廃炉発官R2第196号  
令和2年11月26日

福島第一原子力発電所 特定原子力施設に係る実施計画 変更認可申請書の  
一部補正について

5・6号機サブドレン集水設備復旧及びメタルクラッド開閉装置における地絡しや断導入について、審査の進捗を踏まえ下記の通り補正を行う。

図-9 サブドレン集水設備系統図 (5・6号機)

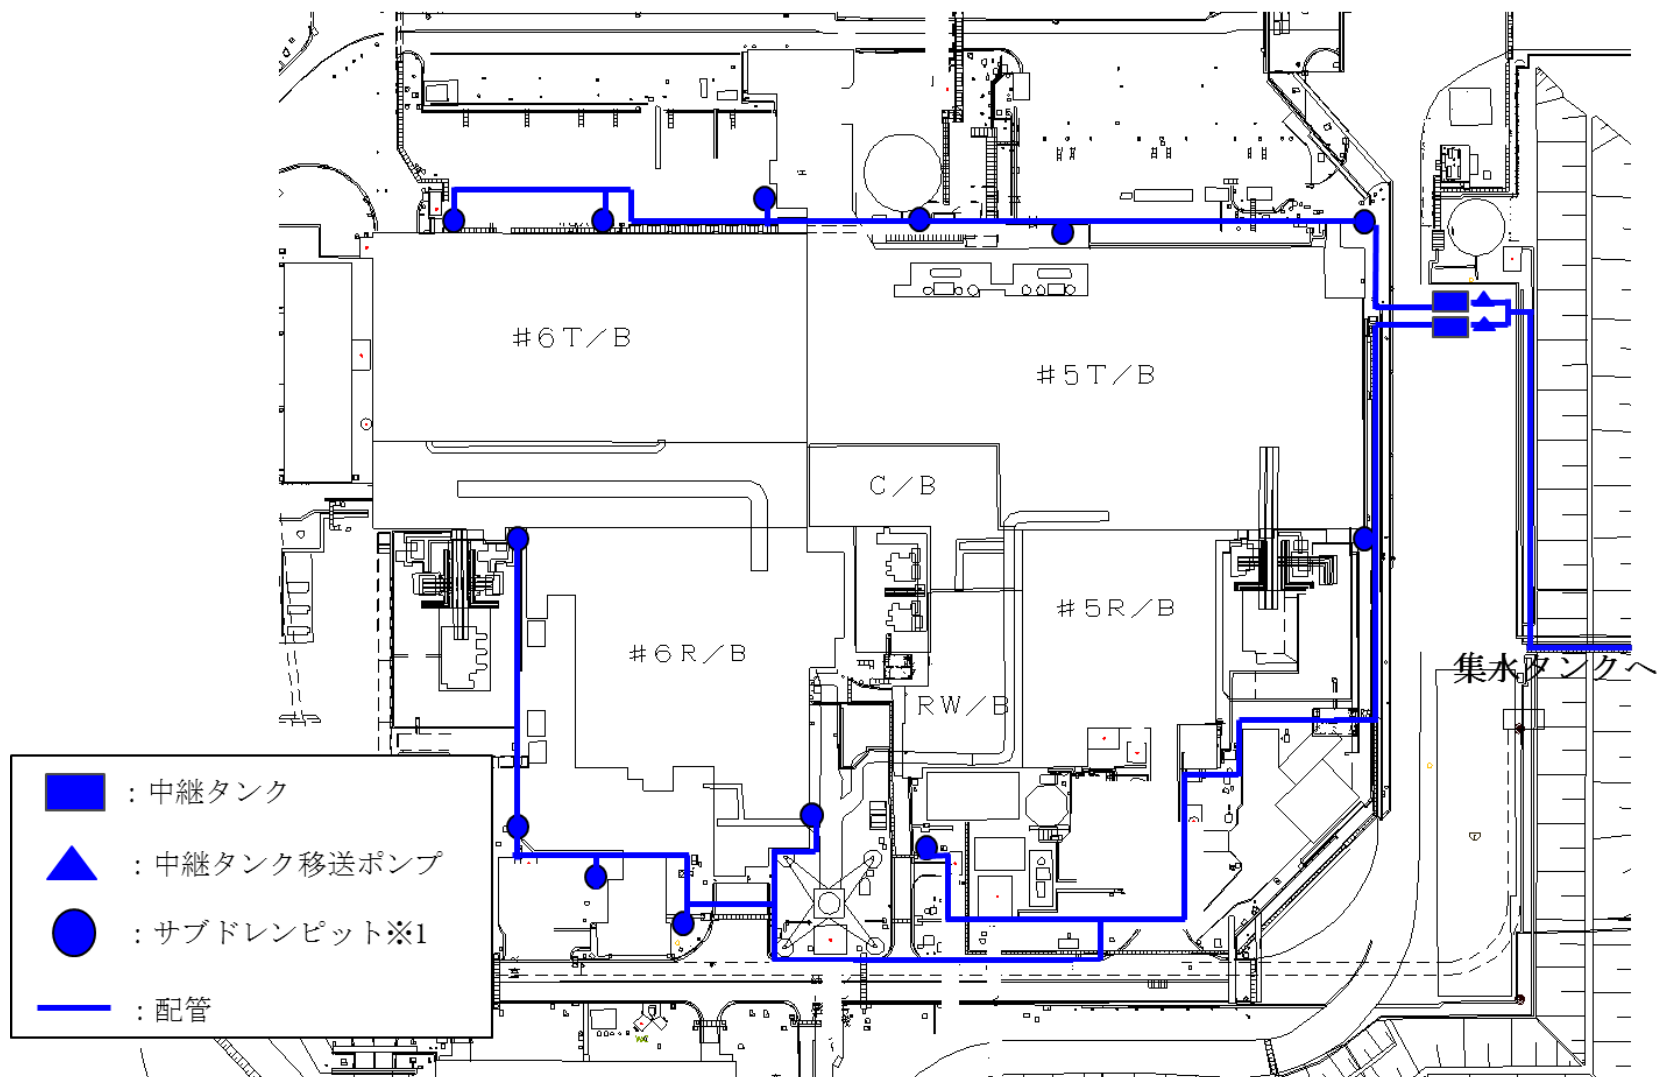
- ・5・6号機サブドレン集水設備の設計方針を記載

5・6号機サブドレン集水設備は、揚水ポンプ、中継タンク、中継タンク移送ポンプ及び移送配管で構成する。（「添付資料－1 図－9 サブドレン集水設備系統図（5・6号機）」参照）
